INFORME DE VISITA TÉCNICA DURANTE LA EJECUCIÓN DE INTERVENCIONES EN EL DISTRITO DE CARTAGENA, BOLIVAR

En el marco del Programa de Conexiones de agua potable y saneamiento básico, el Ministerio de Vivienda, Ciudad y Territorio, realizó el recorrido de obra en el barrio Villa Hermosa del distrito de Cartagena, Bolívar, el pasado 08 de agosto de 2024, con el fin de efectuar seguimiento técnico y normativo en campo a las actividades de ejecución.

- **Código: B-C-VH-M -VE-296 – Adecuación – Estado informado (Terminada)**

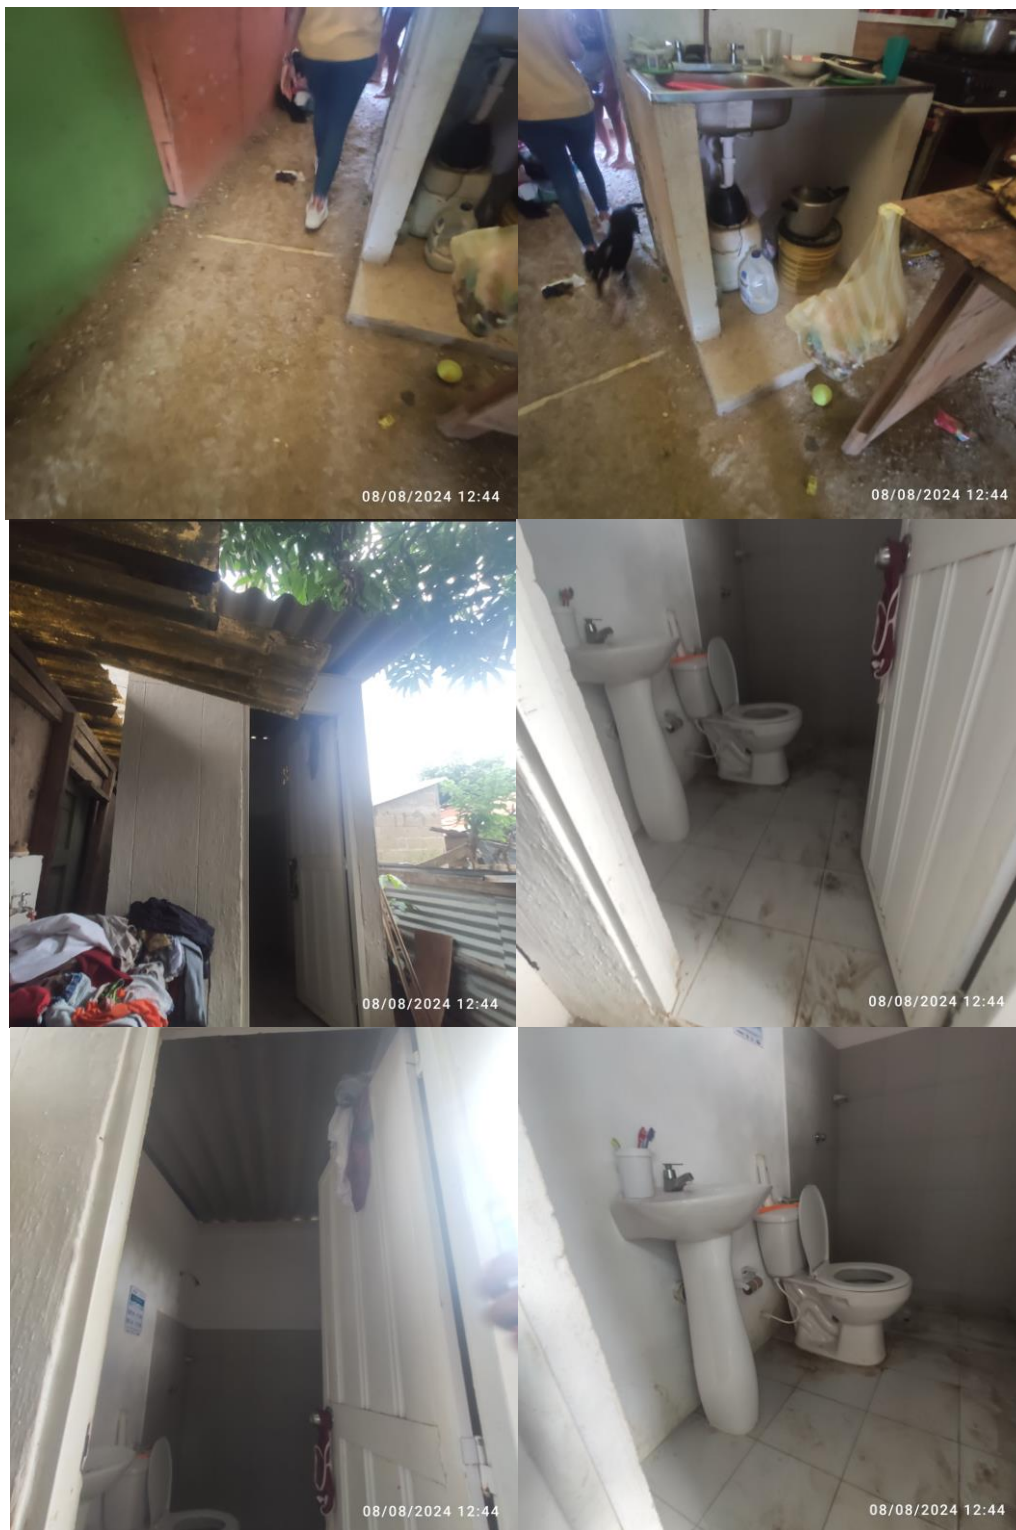
- No se instaló lavadero.
- El acabado de los muros debe ser más liso
- Verificar el detalle de los filos.
- Verificar que se esté realizando la actividad de pintura de las casetas de acuerdo con las especificaciones técnicas.
- Verificar los detalles de pañete en muros. Se ven algunas imperfecciones.
- Se recomienda revisar los filos del espacio de la puerta.
- Verificar la altura del enchape en la ducha, de acuerdo con las especificaciones.
- Revisar remates de enchape de piso y muros.
